Parecer da Comissão de Avaliação

**Verificação da Conformidade Ambiental do Projeto de Execução
AIA3009(RECAPE)**

Terminal Vasco da Gama (Terrapleno)

Figura 3 - Alterações no terraplino enquadradas também face às alterações que se efetuaram nas acessibilidades no âmbito da Fase 2 do TVG. (Fonte: RECAPE)

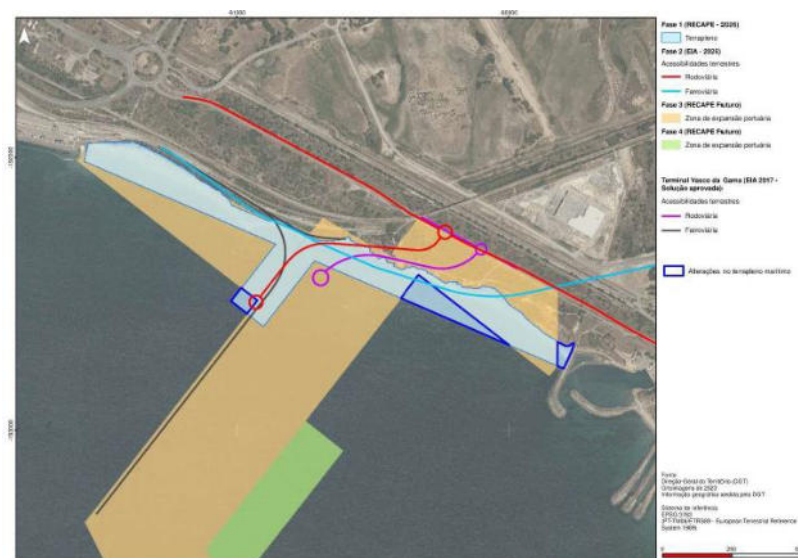
Como se verifica da figura atrás, por via do comprimento necessário para o terraplino, há uma área de 3 623 m² no extremo nascente do terraplino que encosta ao molhe da bacia de adução da antiga Central Termoelétrica da EDP (entretanto em desativação), que extravasa a área de jurisdição portuária e que é necessária de modo a obter a extensão necessária para acomodar o feixe de linhas de carga/descarga dimensionado para a circulação de comboios com comprimento até 750 m (a construir no âmbito da Fase 3 do TVG). Esta área encaixada entre as duas utilizações, encontra-se a ser tratada pela APS para integração na área de jurisdição portuária.

Figura 5 – Habitats protegidos (1110 e 1170) cartografados na área de influência do projeto.

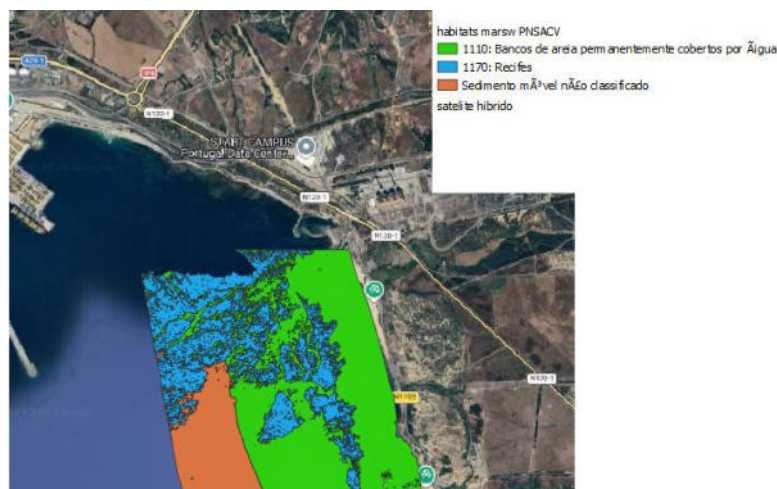
Quanto ao aprofundamento de impactes ambientais solicitado na DIA, para o sistema aquático é referido que “A modelação indica um aumento drástico no tempo de renovação da água (de 1 dia para 5 a 7 dias), o que altera as condições físico-químicas do habitat. Este confinamento é um impacte negativo e permanente, podendo favorecer a proliferação da alga invasora *Asparagopsis taxiformis*, afetando a biodiversidade autóctone”. Contudo, nada é referido como este impacte, ou como os impactes associados à construção, podem afetar os habitats e espécies do PNSACV e ZEC Costa Sudoeste, onde trabalhos desenvolvidos no âmbito do projeto MarSW cartografaram importantes habitats na proximidade do projeto (Figura 5).
